HØRINGSSVAR

FORHØRING – SOLCELLER MELLEM BÅRSE OG ST. RØTTINGE

Høringssvar til forhøring vedr. solceller mellem Bårse og St. Røttinge

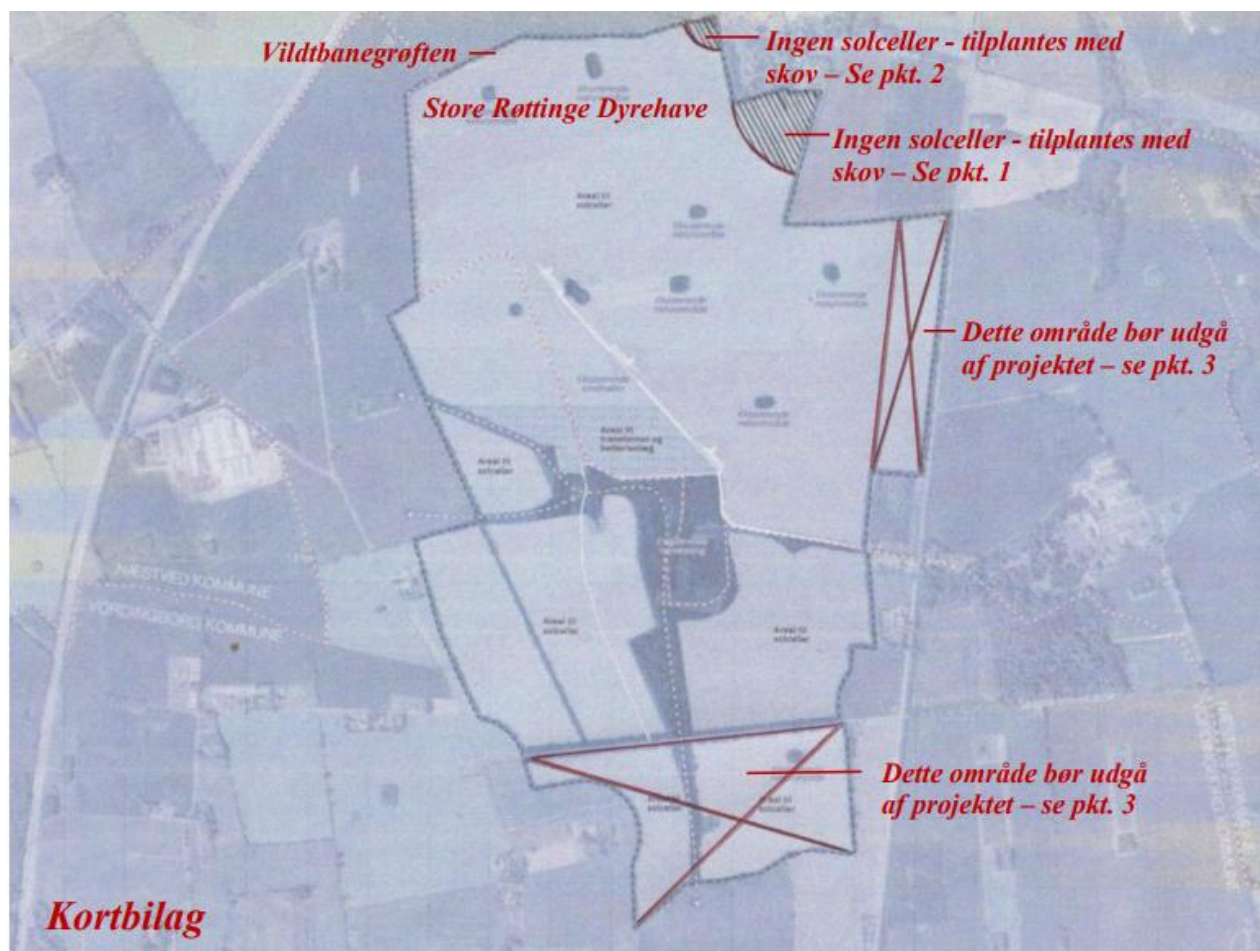
Det vil også være interessant at se et GIS-kort over området, findes sådant et?

Vores anden bekymring er det meget store industriområde kommunerne har ønsket lagt i forbindelse med energiparken, det vil gøre det skæmmede område endnu større, og vil medføre en enorm tung transport til gene for området, plus der faktisk midt i det påtænkte industriområde ligger beboelse, hvad er tanken med de ejendomme? Er der tanker om ekspropriering? Eller tænker man dem omringet af tung industri?

6. Afskærmende grøn beplantning

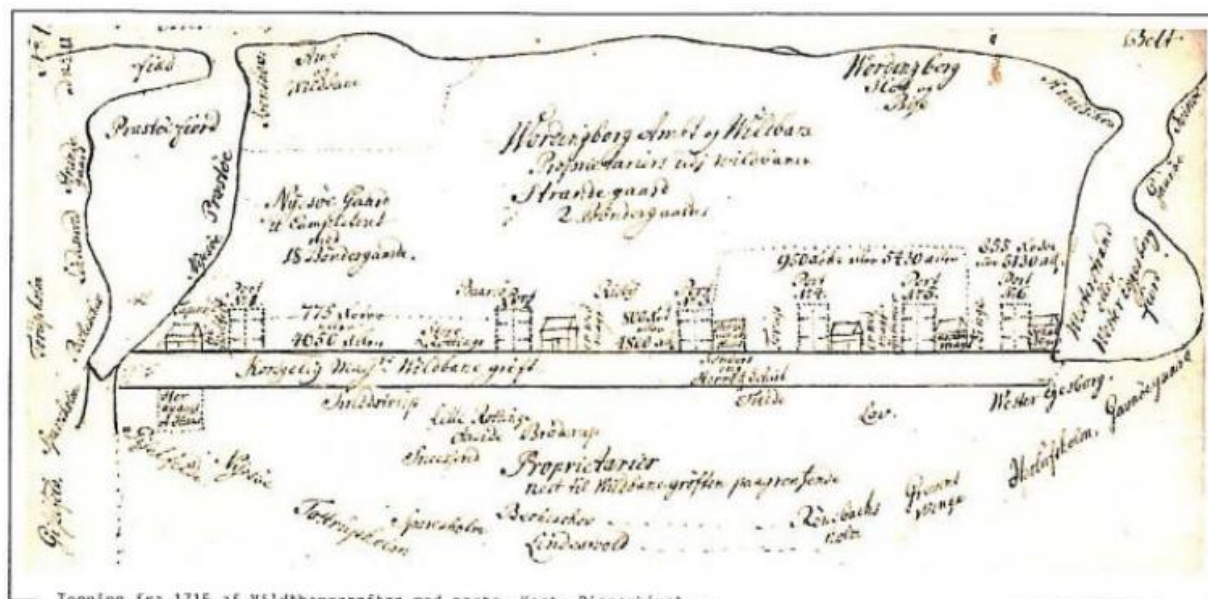
Ifølge debatoplægget 'kan der ske tilpasninger af projektet blandt andet med tilføjelse af afskærmende grøn beplantning ud mod de omgivende landområder'.

Det bør være uden for enhver diskussion, at solcelleanlægget skal visuelt afskærmes med nye tætte, hurtigtvoksende levende hegn hele vejen rundt. Ordet '*kan*' bør derfor ændres til '*skal*'.
